SELECCIÓN DE UN INVERSIONISTA Y UN INTERVENTOR PARA EL DISEÑO, ADQUISICIÓN DE LOS SUMINISTROS, CONSTRUCCIÓN, OPERACIÓN Y MANTENIMIENTO DE LA SUBESTACIÓN SOGAMOSO 500 / 230 KV Y LAS LÍNEAS DE TRANSMISIÓN ASOCIADAS

RESPUESTA A LAS ACLARACIONES PRESENTADAS RADICACION No. 2010-126-006150-2 de 27/12/2010.

Figura 18. Información técnica, localización Subestación Sogamoso 500/230 kV, ampliación en Guatiguará 230 kV. Posibles rutas líneas de transmisión”.

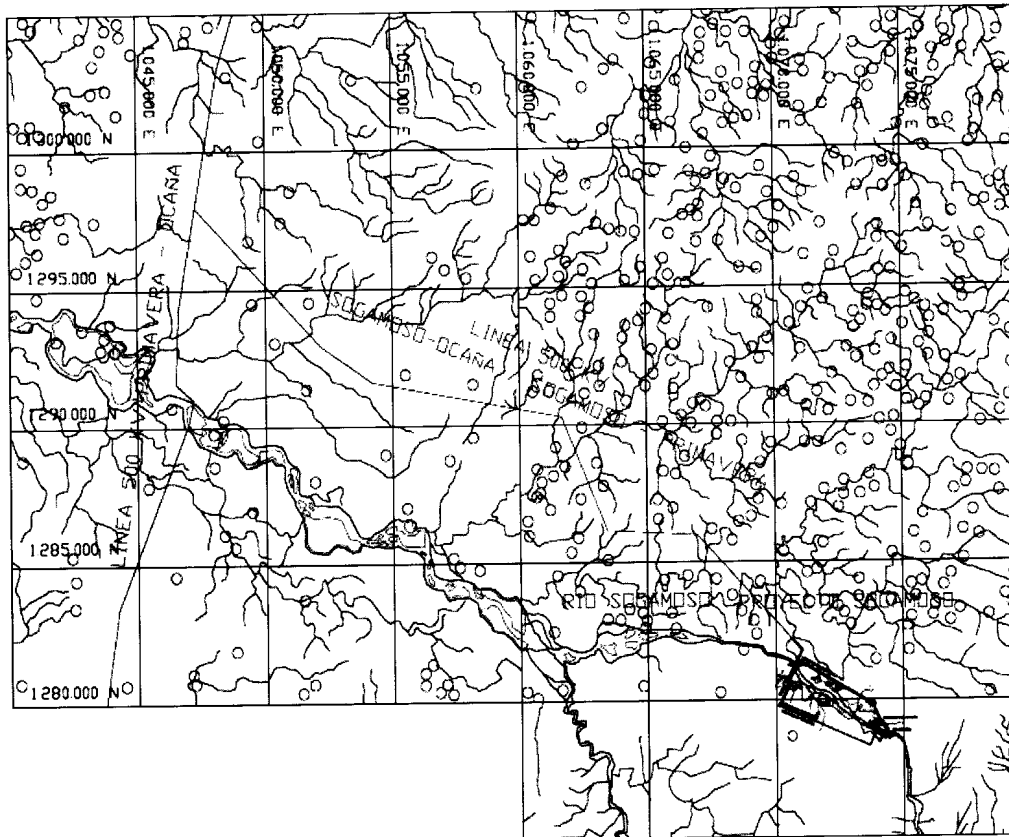
“En el trazado de las líneas 500kV presentado por la UPME, se muestran unos círculos que la línea propuesta evita. ¿Estas convenciones corresponden a pozos petroleros?. De ser así, en qué estado se encuentran estos pozos petroleros: en exploración, en explotación, inactivos...?.Cuál es el plan de expansión de pozos petroleros en esta zona

Respuesta: El Inversionista interesado deberá realizar las debidas verificaciones en campo de la ruta sugerida, pero será él quien determine la viabilidad de la misma y quien finalmente establezca la ruta definitiva.
